WABCO Park Release Emergency Valve (PREV)

Er is een potentieel veiligheidsrisico ontdekt met betrekking tot de **WABCO Park Release Emergency Valve (PREV 971 002 90x 0)**. Het betreft onderdelen die tussen **februari 2005** en **januari 2006** werden geproduceerd.

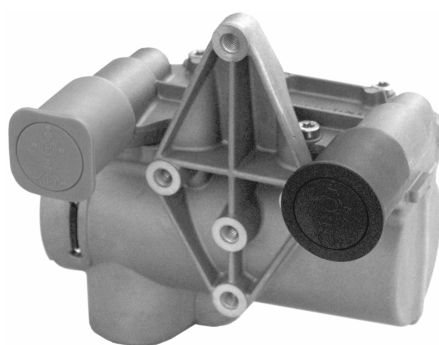
De productiedatum kan heel eenvoudig worden afgelezen, zoals in de onderstaande afbeelding duidelijk wordt geïllustreerd.

WeekWeekYearYear

WWYY: 0505, 0605 ... 0306, 0406
